Anlage 11.2
Blatt 29a/46

380-kV-Ltg. Heide West - Husum Nord LH-13-320 Lageplan Wasserwirtschaftliche Maßnahmen Mast Nr. 082 - Mast Nr. 083

Deckblatt

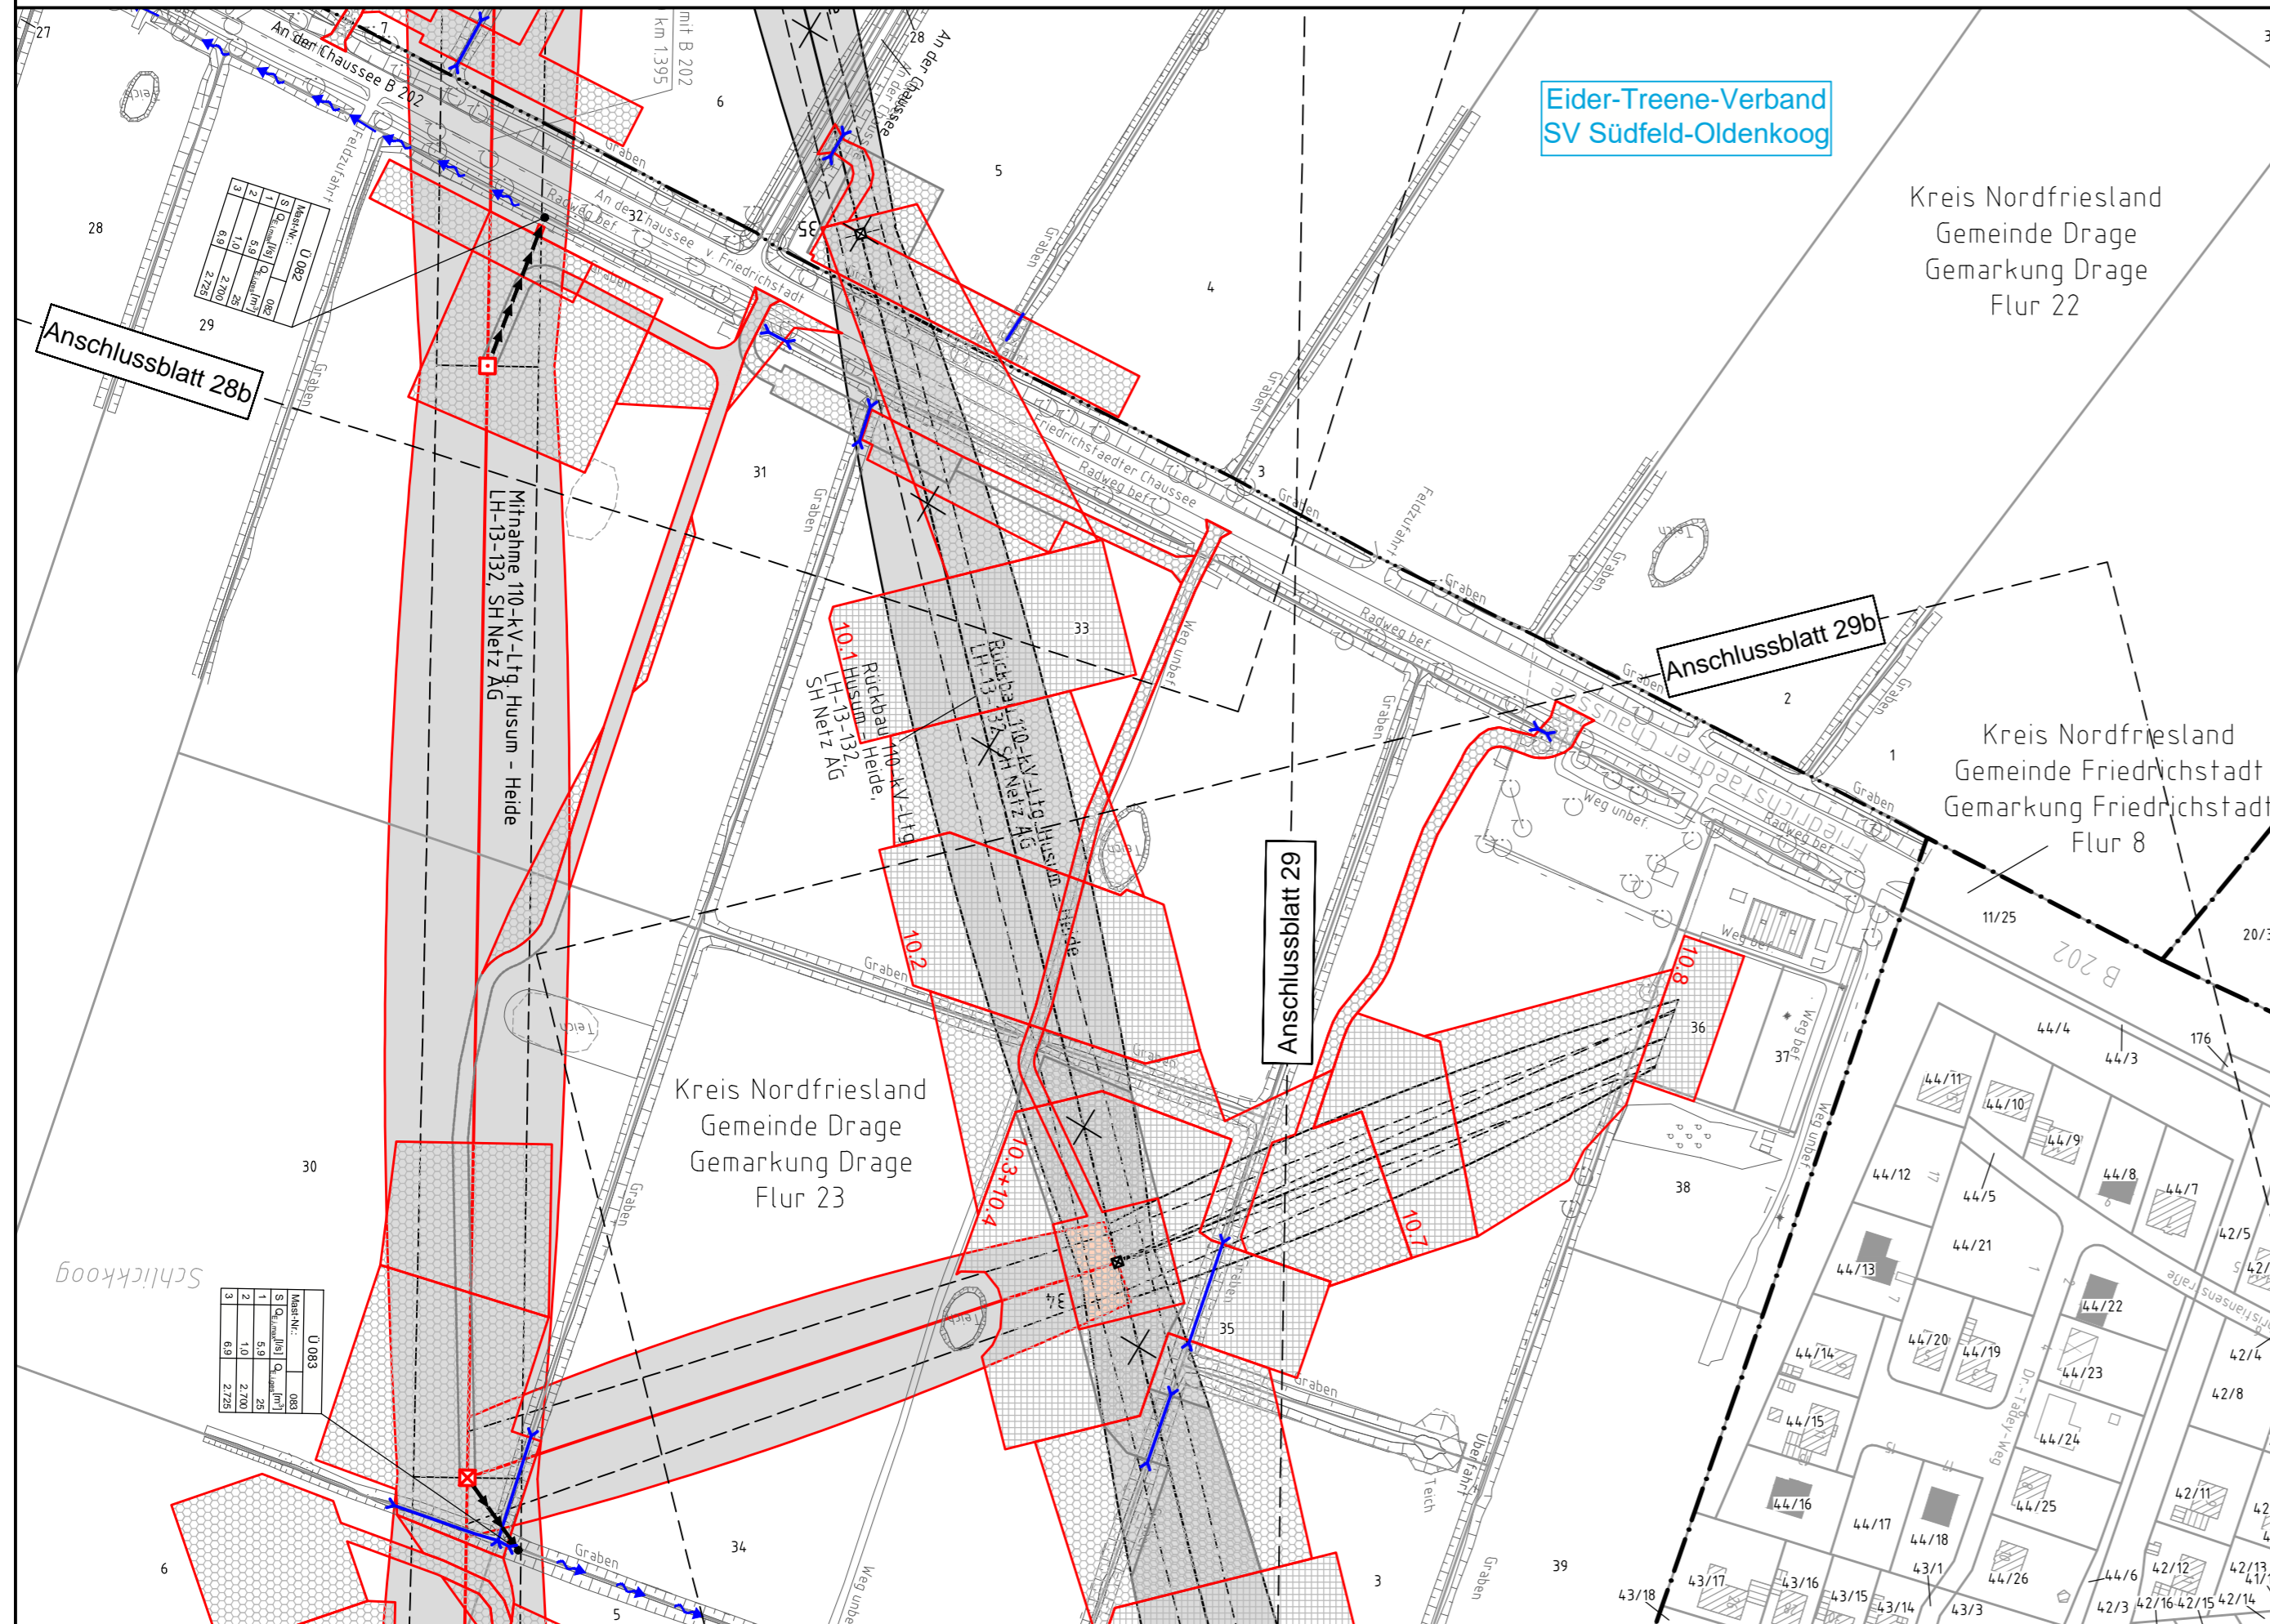
Revisionsstand			
Nr.	Art der Änderung	Datum	Name
Plangrundlage			
PL1	Siehe Anlage 4.1 (soweit für dargestellte Planinhalte relevant)	08.07.15	MA
PL2	Siehe Anlage 4.1 (soweit für dargestellte Planinhalte relevant)	18.12.15	WN
PL3	Siehe Anlage 4.1 (soweit für dargestellte Planinhalte relevant)	28.04.16	WN
PL4	Siehe Anlage 4.1 (soweit für dargestellte Planinhalte relevant)	22.08.16	WN
PL5	Siehe Anlage 4.1 (soweit für dargestellte Planinhalte relevant)	07.10.16	WN
PL6	Siehe Anlage 4.1 (soweit für dargestellte Planinhalte relevant)	17.12.16	WN
Wasserwirtschaftliche Planung			
WP1	Plankopf, Legenden u. Symbole / Vorfluttrasse Wasserhaltungsanlage Mast Nr. 082, 083 / Ergänzung Durchlässe, Verrohrungen	08.07.15	MA
WP2	Vorfluttrasse Wasserhaltungsanlage Mast Nr. 082, 083 / Änderung, Ergänzung Durchlässe, Verrohrungen	18.12.15	MA
WP3	Änderung Trasse fliegende Schlauchleitung Mast Nr. 082, 083 / Änderung Übergabestelle Mast 083	28.04.16	WN
